## 改善箇所説明図

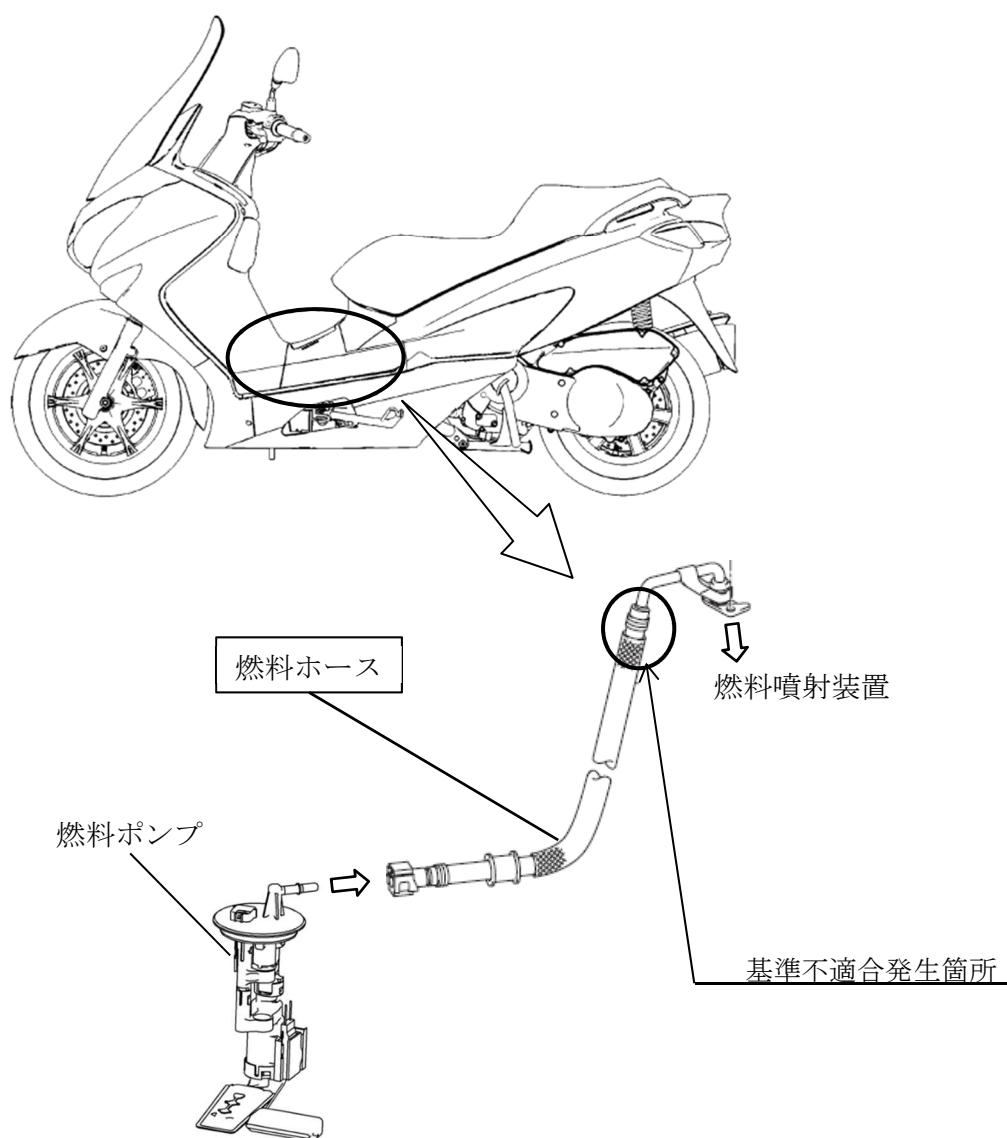
燃料ポンプと燃料噴射装置をつなぐ燃料ホースにおいて、燃料ホースの内径が不適切な状態で製造されたものがある。このため、当該ホース接続部の気密が不十分となり、燃料ポンプによって圧送される燃料が気密不良部から漏れるおそれがある。

全車両、燃料ホースを対策品と交換する。

注：  は交換部品を示す。

識別：車わく（車台番号打刻位置付近）に黄色のシールを貼付する。
